No. EXPEDIENTE
<b>MOPC-CCC-LPN-2019-030</b>
No. DOCUMENTO
01

**RESPUESTA A CONSULTAS AL PLIEGO DE CONDICIONES**

Con relación al procedimiento de Licitación Pública Nacional NoMOPC-CCC-LPN-2019-0030 para la “*CONSTRUCCIÓN DEL MERCADO DE LA VEGA, ETAPA II PROVINCIA LA VEGA*”, tenemos a bien dar respuesta a las preguntas realizadas por los oferentes en tiempo hábil, de acuerdo al cronograma de actividades.

**IMAGEN RESPUESTA 4.3**

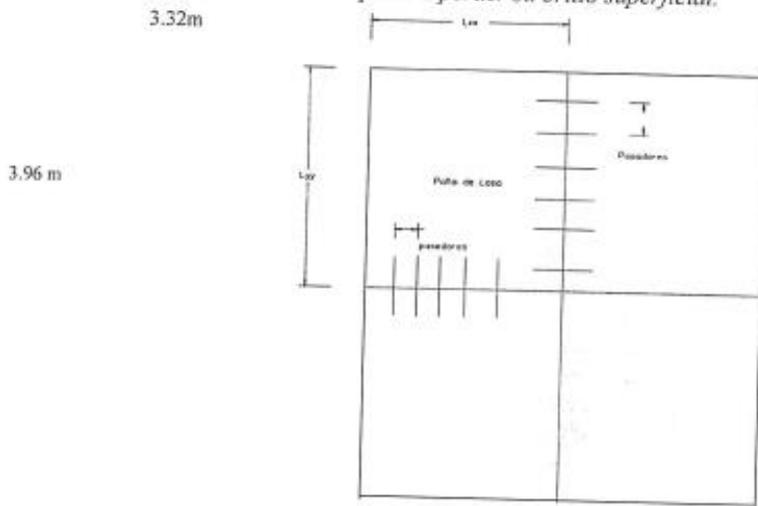
4.3	Losa de Hormigón Hidráulico Industrial 240 kg/cm2, esp- = 0.15 m - ( Incluye fibra de resistencia, malla electrosoldada de 2.3x2.3 de 15x15, corte y sellado de juntas con sellador de poliuretano autonivelante)  <b><u>RESPUESTA:</u></b>  <b>Ver anexo IMAGEN al final, considerar un área de 2,298.27 m2</b>	344.74	M3	Podrían indicar cuantos ml de juntas tiene esta partida o suministrar una planta donde podamos apreciar dicha cantidad?
<b>VI</b>	<b>DRENAJES</b>

**Losa de Hormigón:**

Colocar 6 Pulg. De Losa de Hormigón Hidráulico.

- Se empleará Hormigón Hidráulico 240 kg/m<sup>2</sup>.
- La modulación se hará cumpliendo la condición de largo y ancho recomendada por las normas  $0.71 < x/y < 1.4$ , la condición de distancia no exceda la separación de 20 a 24 veces el espesor de la losa y serán ubicadas en intervalos regulares.
- La losa de concreto deberá ser curada con membrana de curado en base a agua. El curado se iniciará inmediatamente después del acabado final, cuando el concreto empiece a perder su brillo superficial.

Abertura de la junta  $\Delta L = 0.05 \text{ mm}$

- El Corte de las Juntas de Construcción y Control deberá realizarse en un tiempo no mayor a doce horas de haber colocado el concreto.
- La Profundidad del corte deberá ser de  $\frac{1}{4}$  del espesor de la losa o 25 mm, cualquiera que sea mayor.
  - La Longitud entre Juntas recomendada es  $L=3.32\text{m}$
- El Sellado se hará antes de la entrega al Tránsito y previa limpieza de la junta
  - Se deberá Sellar las juntas con sellador poliuretano autonivelante.
